SERVICE BULLETIN

KONTROLLE/AUSTAUSCH DER TURBODRUCKÖLLEITUNG UND ROHRSCHELLEN FÜR ROTAX® MOTOR TYPE 914 (SERIE) SB-914-007 UL

Rotax Motor Type 914 F (Serie), Kontrolle / Austausch der Turbodruckölleitung und Rohrschellen

Rotax engine type 914 F (series), check / replacement of the turbo oil pressure line and pipe clamps

Bild / Fig. 1

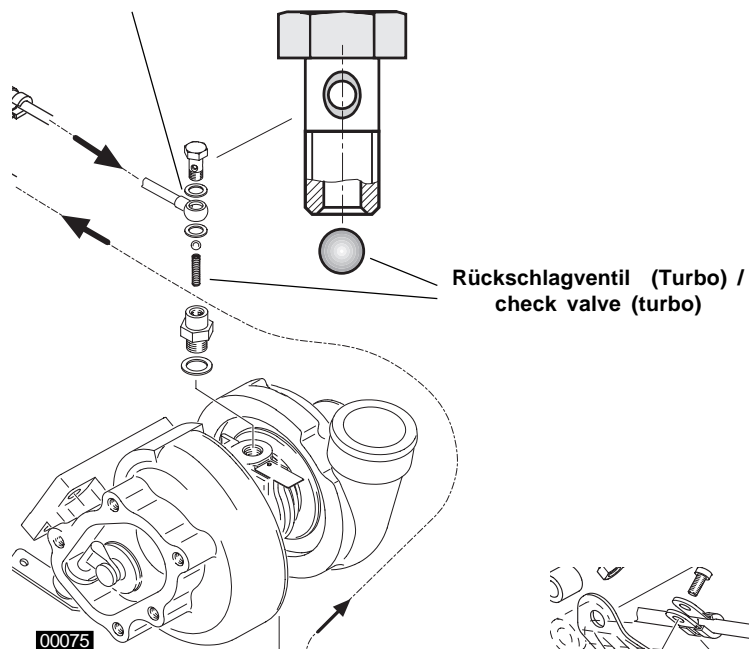
■ **ATTENTION:** Make sure that the ball and spring of the check valve (turbo oil pressure line) will not be damaged or lost. See Fig. 1, page 5.

▲ **WARNING:** Beim Festziehen der Hohlschraube Ringschlauchnippel nicht verdrehen!
At tightening of banjo bolt do not rotate hose nipple!

- Install new turbo oil pressure line and new sealing rings on both sides with the banjo bolts. Tightening torque 10 Nm. (90 in.lb.).
- The hose nipples of the turbo oil pressure line have to be held in position by a suitable tool, to prevent rotation and stress on the line.
If necessary realign the turbo oil pressure line before fitting, to achieve stressfree installation.

Bild / Fig. 3

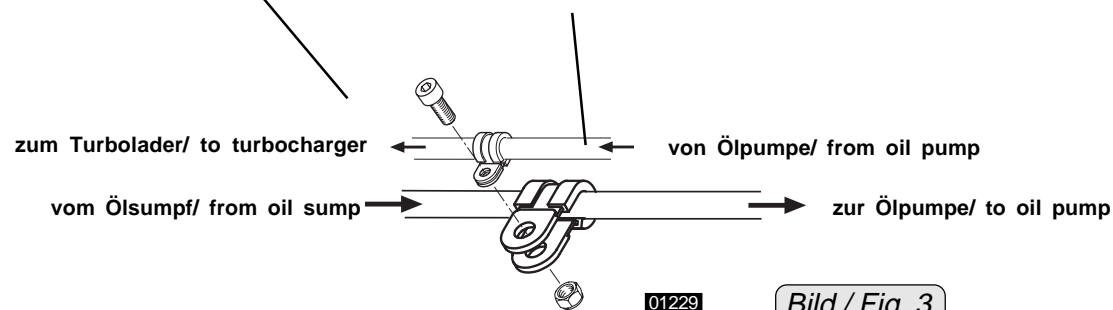
- Ensure that the suction line and pressure line will be routed parallel so that after attachment by the clamps they will remain free of stress.
- Fit the clamps as per the specified distance with back to back (=pair of clamps) and as per Fig. 3.

▲ **WARNING:** Öleitungen und Schellen spannungsfrei montieren!
Stressfree installation of oil lines and clamps!

Bild / Fig. 4

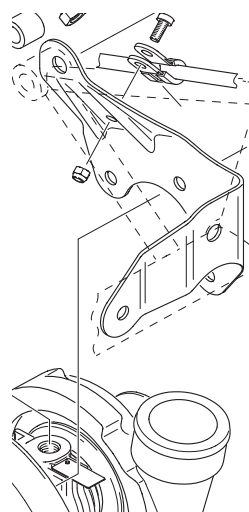
- The pipe clamp for additional support of the turbo suction oil line on the turbo charger bracket must be replaced by pipe clamp (part no. 851 111) as per the current Maintenance Manual 914 F.
